敦賀発電所2号炉 ボーリング柱状図の記事欄に係るご指摘への回答

令和2年10月30日
日本原子力発電株式会社

審査会合	指示事項	説明箇所
第865回	(1)申請書案の元データが提示されていない10孔について再度確認し、元データと申請書柱状図との比較を行うこと。	5頁
	(2)調査会社の報告書柱状図にある“K断層”との破碎部名称が申請書で記載されていないことについて、経緯・根拠を説明すること。	8頁
	(3)調査会社の報告書柱状図を起点として申請書柱状図でどのような変更があったのかを分かりやすく整理すること。申請書柱状図で反映すべきデータを明確にすること。(①) 調査会社の報告書柱状図の肉眼観察結果を一次データとして柱状図に残すこと。(②) 審査資料においては、断層岩区分の評価として固結、未固結との用語は使用せずに、カタクレーサイト、断層ガウジ等の用語を用いること。(③)	10頁
	(4)誤記については過去分も含めてリスト化して整理し、また、誤記の箇所も含めて、変位センス等の破碎部性状については観察結果等のエビデンスと紐づけした資料として提示すること。	17頁
	(5)総点検の体制、不適合管理の内容について示すこと。原因分析が表面的に見えるので、更に深掘りして検討すること。	18頁

H27-B-3

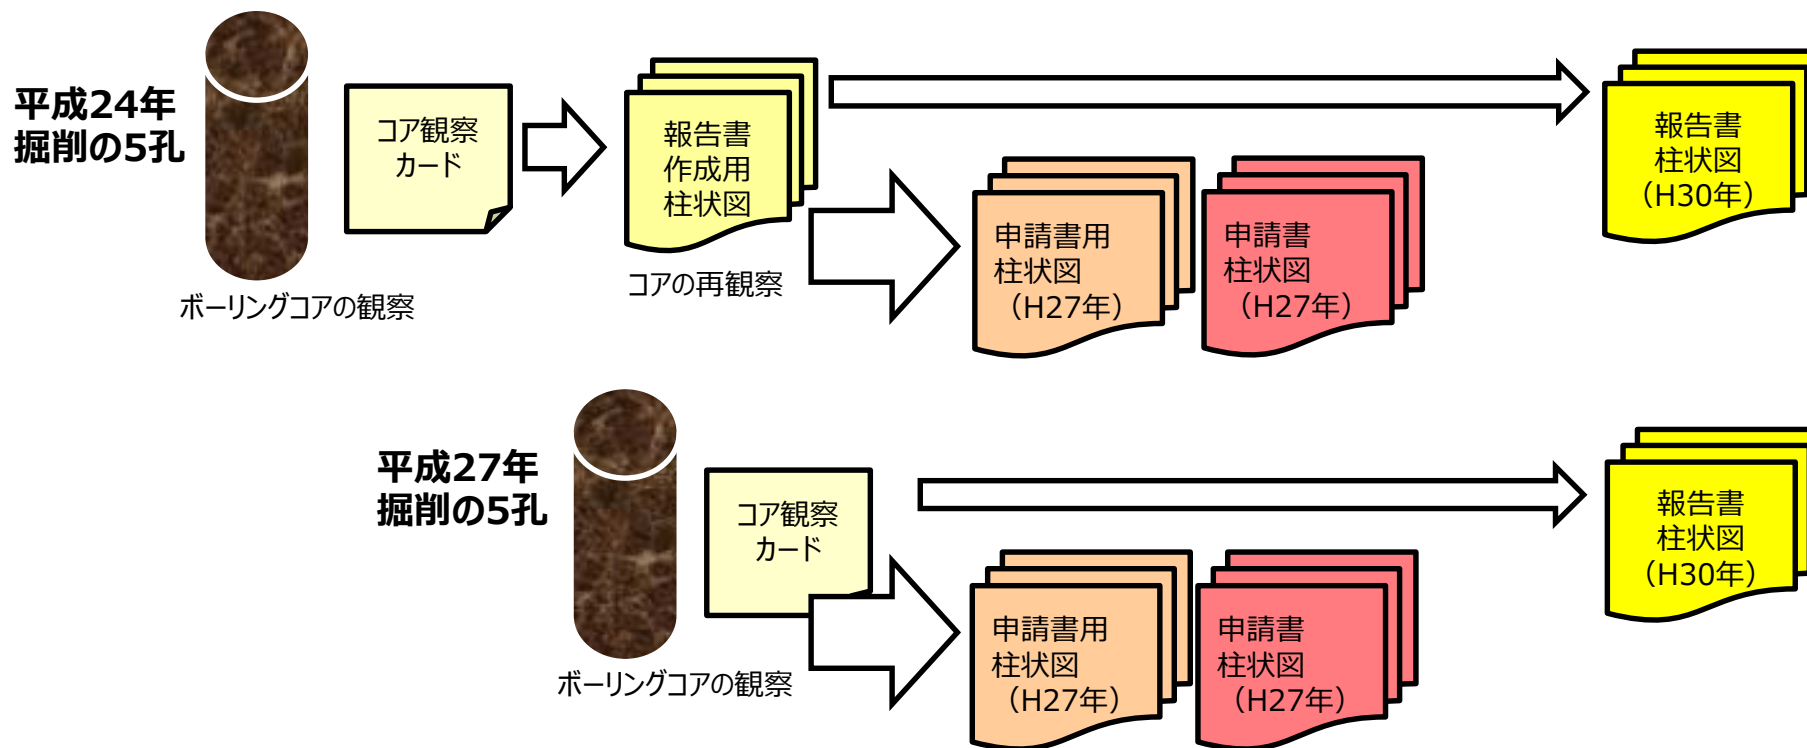
(1)申請書案の元データが提示されていない10孔について再度確認し、元データと申請書柱状図との比較を行うこと。

- ご指摘の10孔のボーリングは、平成30年に受領した報告書（平成30年調査会社報告書、委託期間：平成24年～30年）に含まれているもので、報告書を受領する前に、先行して平成27年11月の申請書に反映している。

■ 第865回審査会合で提示した当該10孔についての柱状図記事欄の比較例を下記に示す。申請書柱状図の作成に当たっては、調査会社から受領した申請書用柱状図の技術的妥当性について、当社社員による当該ボーリングコアの直接確認やコア写真との照らし合わせにより確認している。

- 当該10孔のうち、**5孔は平成24年に、5孔は平成27年にボーリング掘削を実施した。**
 - ・平成24年掘削の5孔については、平成27年の申請準備の時点では、調査会社において報告書を作成するための柱状図（**報告書作成用柱状図**）が作成されていた。
 - ・平成27年掘削の5孔については、調査会社において**コア観察カード**の作成が進められていた（報告書作成用柱状図は作成されていなかった）。
- 今回、上記の**報告書作成用柱状図**と**コア観察カード**の記事欄と、申請書用柱状図の記事欄との比較を行い、変更内容・理由を整理した。その結果を補足説明資料1に示す。

H24-D1-1

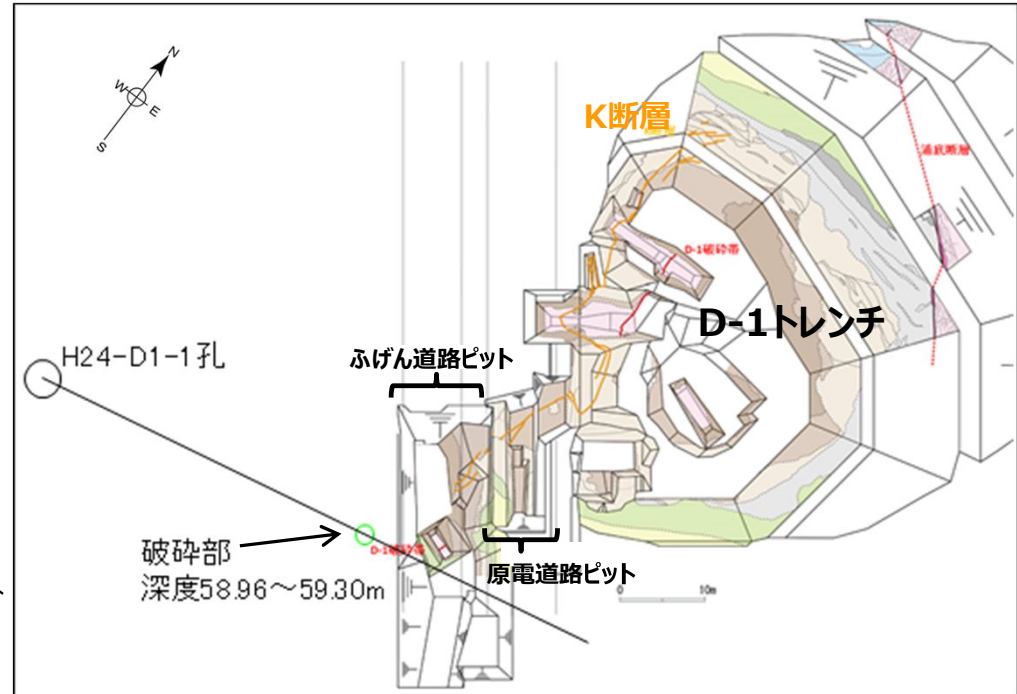
(2)調査会社の報告書柱状図にある“K断層”との破砕部名称が申請書で記載されていないことについて、経緯・根拠を説明すること。

“K断層”との記載は削除
 (ボーリング掘削直後は、破砕部の分布位置や、肉眼観察における性状(断層ガウジの有無・断層ガウジの色調)から、当該破砕部がK断層に連続する可能性があるとして記載していたが、後続のトレンチ調査において、K断層は原電道路ピットより南方に連続しないと評価したため)。

- ・同報告書作成時点において、D-1トレンチ、原電道路ピット等の観察結果から、K断層は、後期更新世以降の活動はなく、変位が急激に減少して原電道路ピット西向き法面部付近でほぼ変位が認められなくなる断層（原電道路ピットより南方に連続しない）と評価していた※。

- ・同報告書柱状図のH24-D1-1孔にある“K断層”との記載は、当該破碎部の分布位置や性状から観察者が候補としてコア観察カードに記載したものが、報告書に残っていたものである。

- ・平成27年11月の申請までの追加のデータ拡充により、K断層の活動性および連続性について新たな知見が得られており、これを申請書に反映した。連続性については、原電道路ピットから西側に拡張したふげん道路ピットまで含めた観察結果から、K断層はふげん道路ピット内までの区間に分布するものと評価した。
- ・この評価を踏まえ、申請書柱状図の当該破碎部はK断層ではないと判断し、“K断層”との表記はしていない。

- なお、申請後に実施した薄片観察によって、当該破碎部は、K断層の特徴（逆断層センス）とは異なる正断層センスであることを確認している。
